Firenze, 10/10/2024
Ticket 22505

OGGETTO: COMUNE DI FIRENZE e COMUNE DI CAMPI BISENZIO – LINEA TRAMVIARIA 4.2, parere conferenza dei servizi

SEZIONE 2 CORSIE

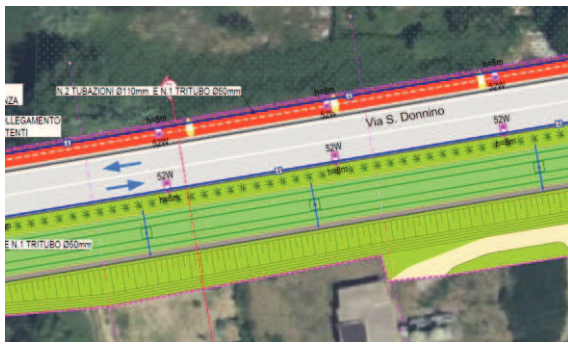
L'impianto sembra sovrastimato in quantità di pali. Per illuminare la sede stradale in categoria M3.

Verificare se possibile rientrare nelle categorie desiderate con una sola fila di apparecchi .

Verificare misure delle varie componenti della sezione S. Donnino nel calcolo risultano:

La posizione dei pali proposta è arretrata di 4.90m è necessaria? L'interdistanza di 30m con quell'arretramento è difficile da risolvere. Con un braccio da 1m o 1.5m probabilmente si riesce a risolvere anche l'interdistanza da 30m con pali da 8m, **verificare se possibile.**

SEZIONE 2 CORSIE

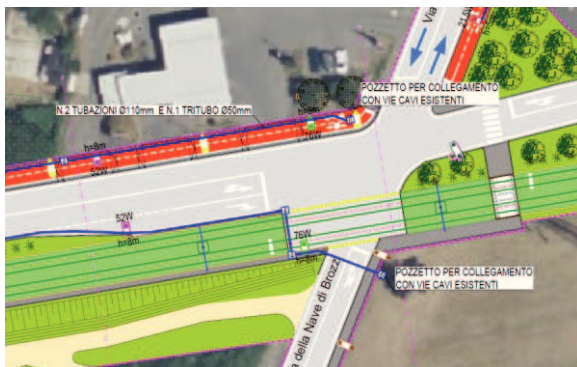
La sezione a tre corsie in realtà a mio avviso è una zona di conflitto da affrontare in categoria C garantendo lo 0.4 di uniformità su tutta l'area. **Verificare se la configurazione proposta da adeguati risultati, in caso negativo proporre soluzione alternativa.**

Incrocio via Campania-Abruzzi

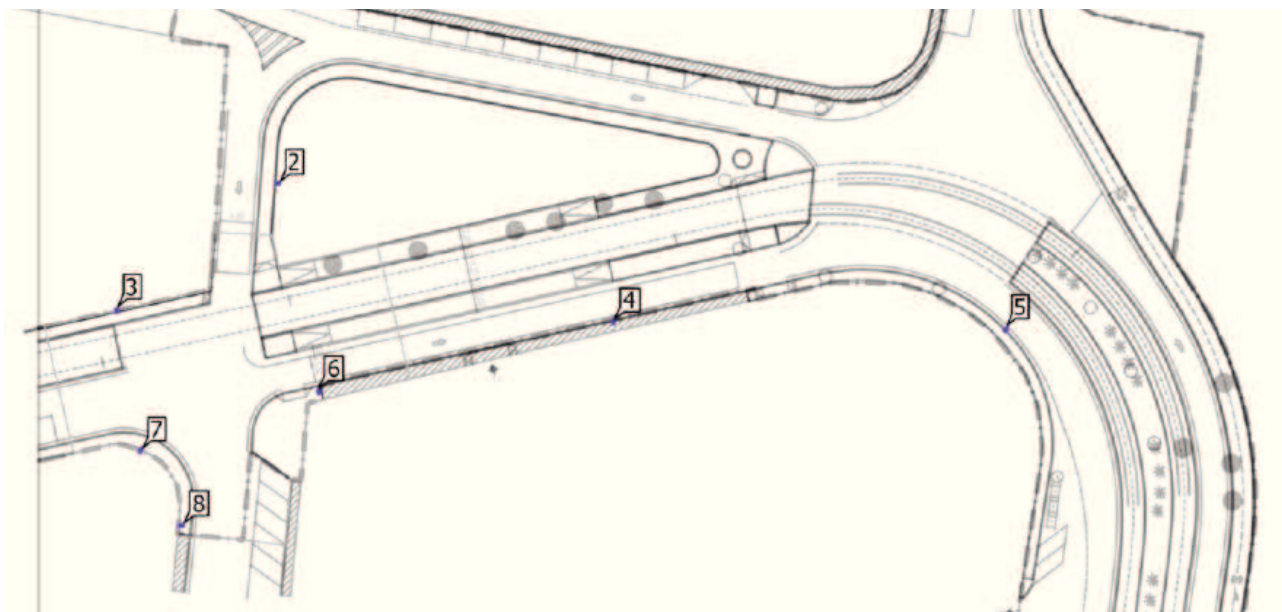
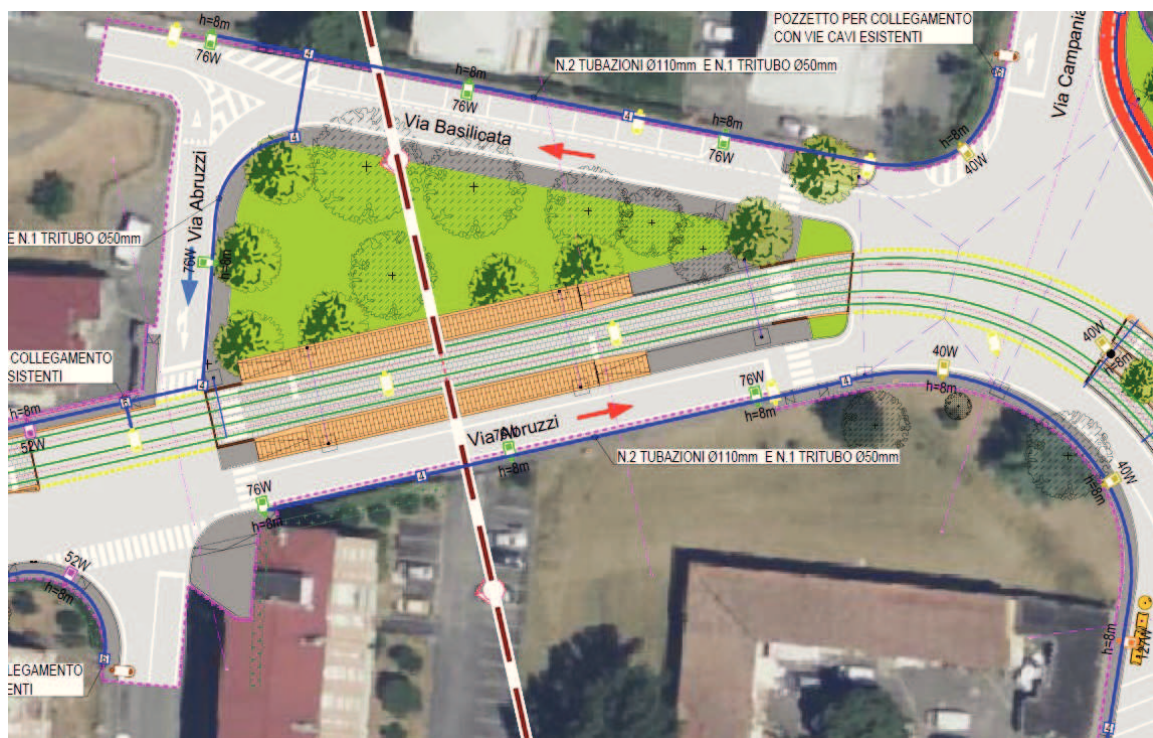
I dati delle planimetrie non corrispondono ai dati del calcolo illuminotecnico, in particolare per quanto riguarda le potenze dei singoli apparecchi, oltre che alcune posizioni. **Verificare se con le posizioni e le potenze in planimetria sono garantiti i valori necessari (strada M3 quindi zone di conflitto C2).**

Incrocio via Campania - via Abruzzi

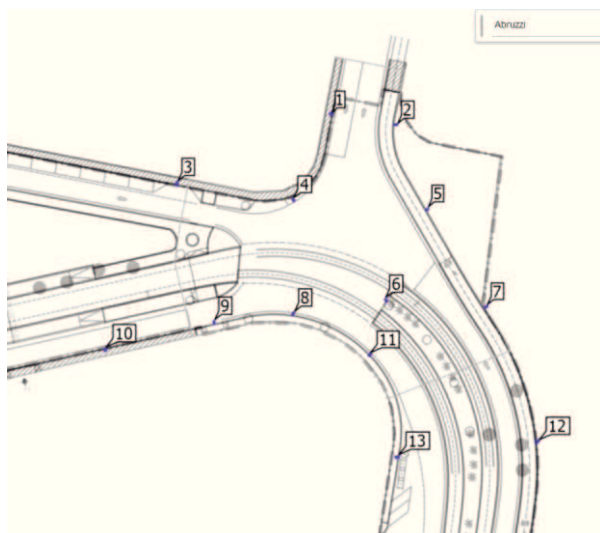
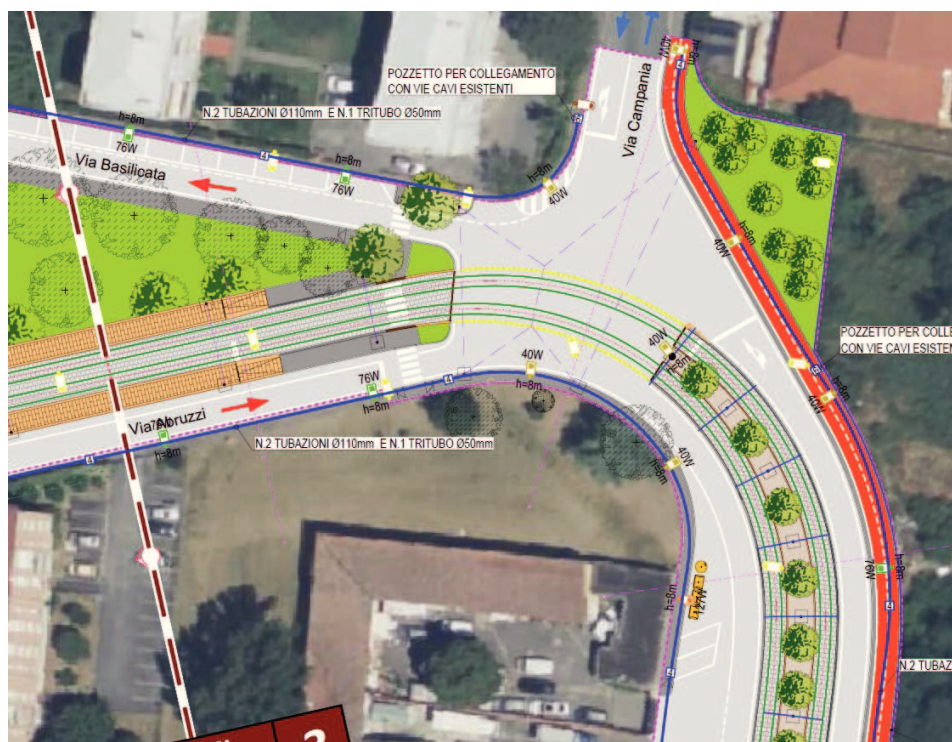
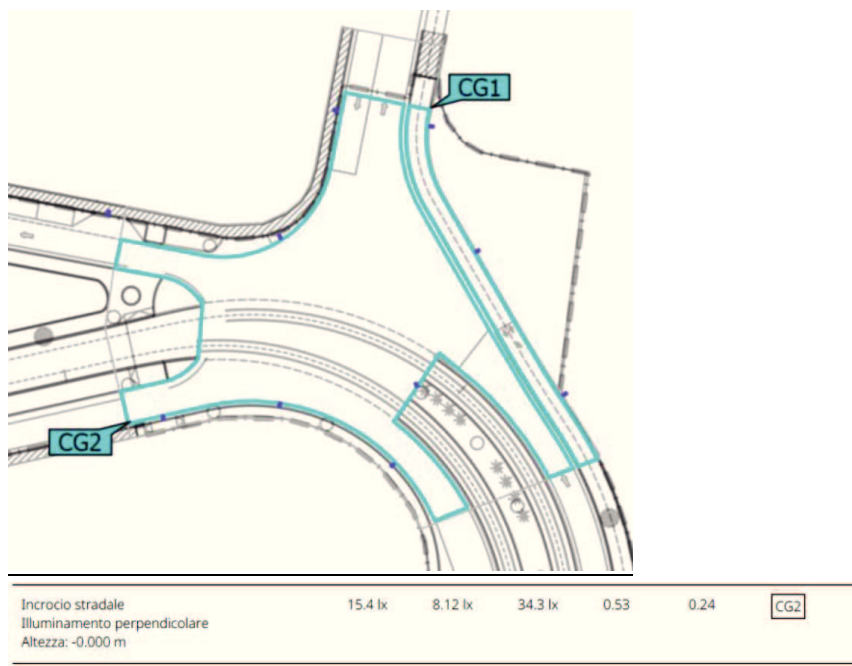
n.6 in posizione centrale da rivedere forse necessaria per l'incrocio.

28W (non corrisponde)

127W (anomalo)

Il calcolo illuminotecnico da valori compatibili con la categoria C2. **Verificare se fosse possibile lo spostamento del palo n.6 garantendo ugualmente i valori illuminotecnici necessari.**

Incrocio Via San Donnino – Campania

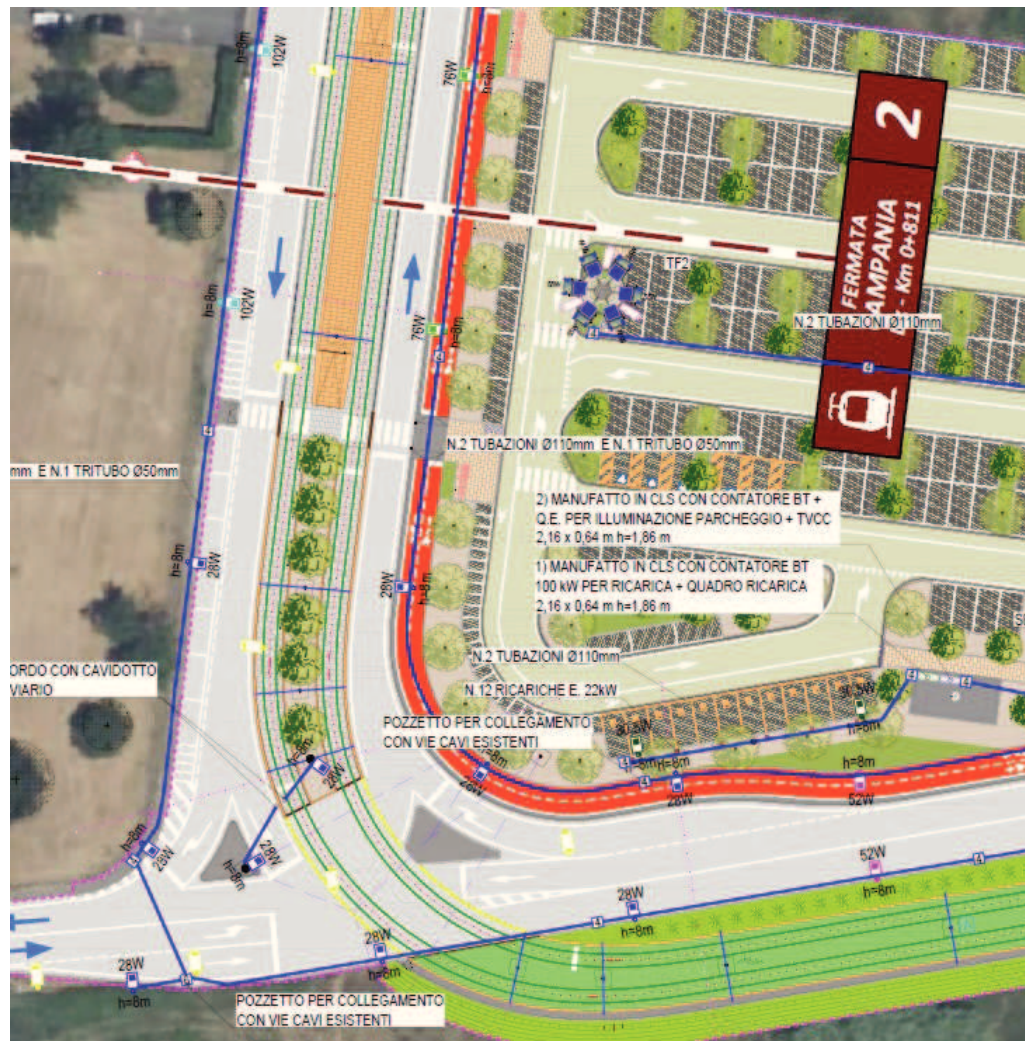
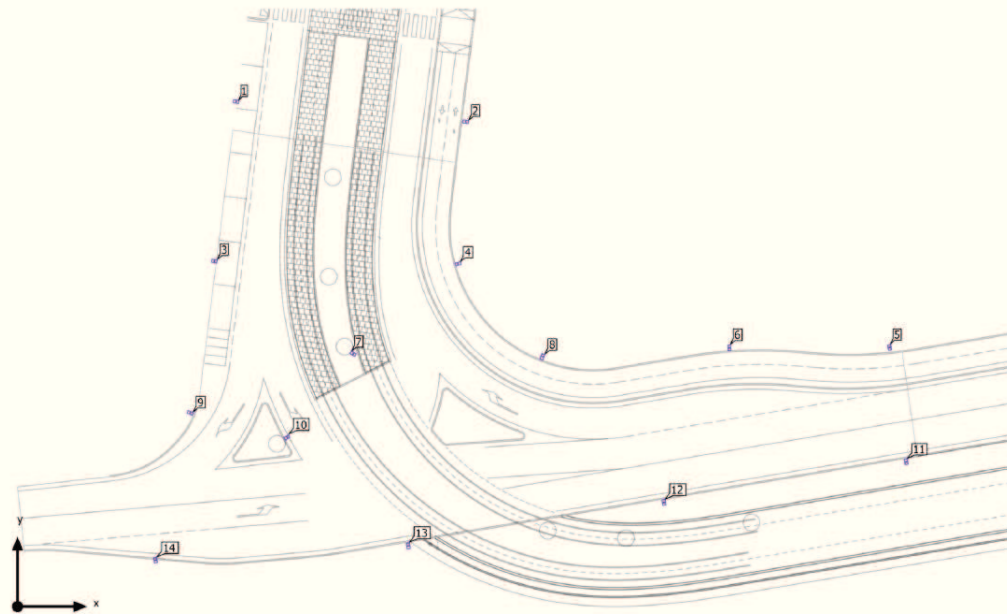
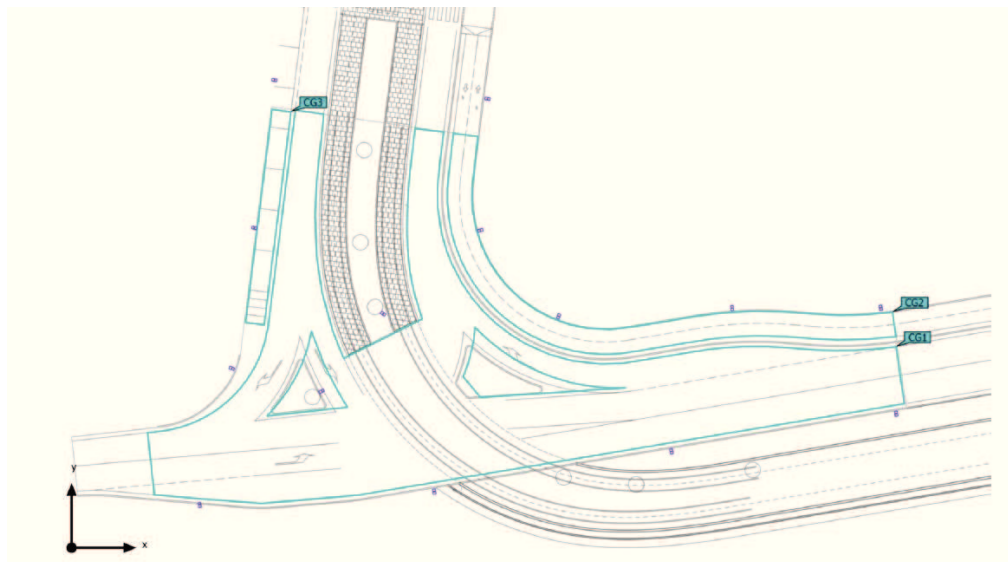
In planimetria sono posizionati alcuni apparecchi da 28W in continuità con apparecchi da 102W. Non si trova calcolo illuminotecnico che giustifichi questa scelta. **Verificare se possibile uniformare le taglie.**

Il calcolo illuminotecnico da valori sotto i 15lux medi richiesti dalla categoria C2.

Verificare se necessario aumentare le potenze per ottenere una C2 compatibile con viabilità M3.

Parcheggio via Pistoiese

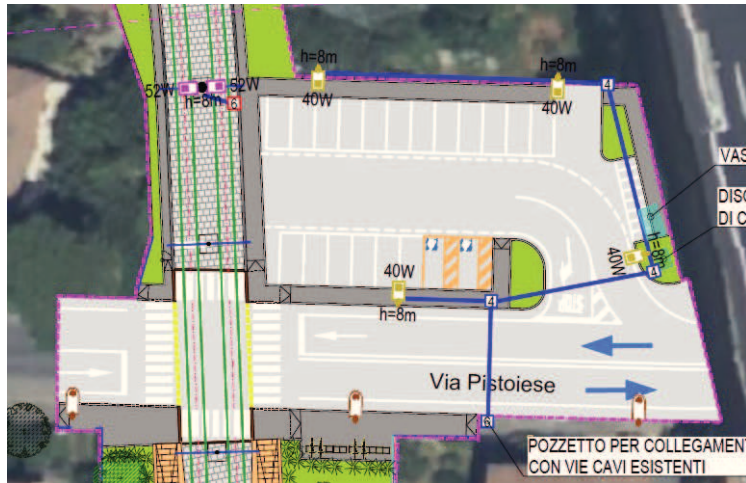
Non si trova calcolo illuminotecnico. Verificare se esiste e se di gestione Comunale

Sottopasso Via Abruzzi

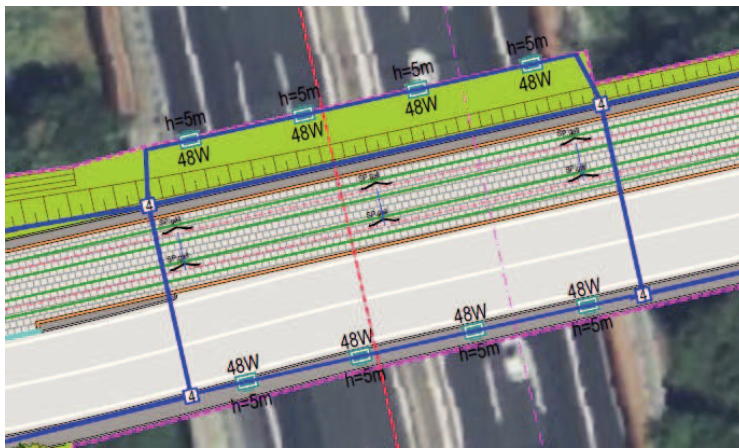
Non si trova calcolo illuminotecnico. **Verificare se esiste e se di gestione Comunale**

Parcheggio zona manutenzione tramvia

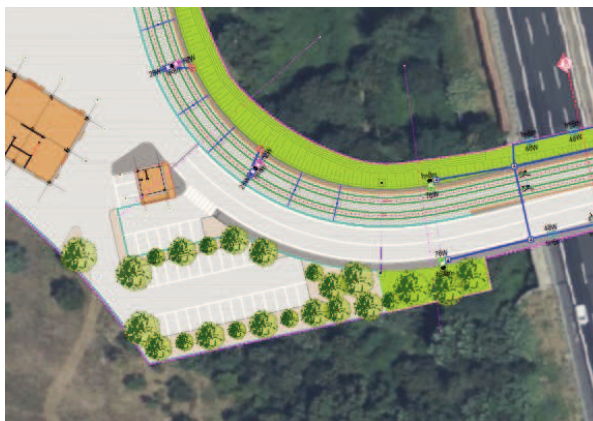
Il parcheggio non presenta alcuna illuminazione, una piccola parte pare accessibile liberamente dalla viabilità pubblica.

Verificare se necessario almeno un punto luce per la parte pubblica.

Incroccio via S. Donnino-Campania

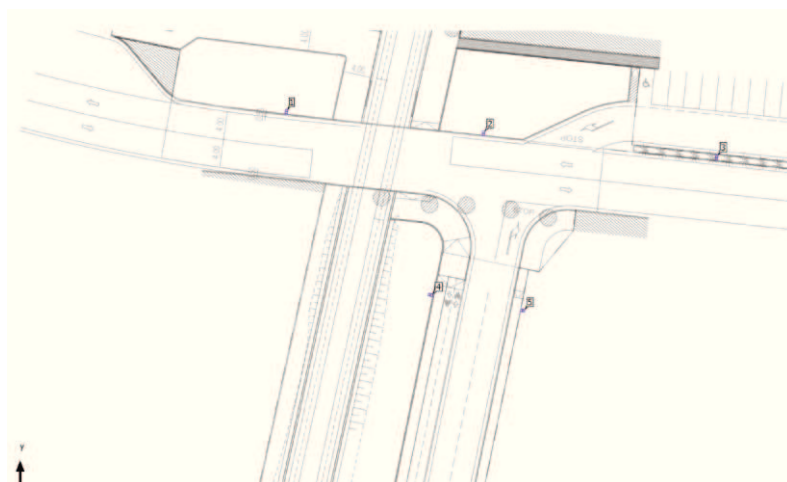
TAVOLA XX – non si trova la tavola corrispondente

La superficie di calcolo da valori sotto la categoria C2. Verificare con potenze adeguate.
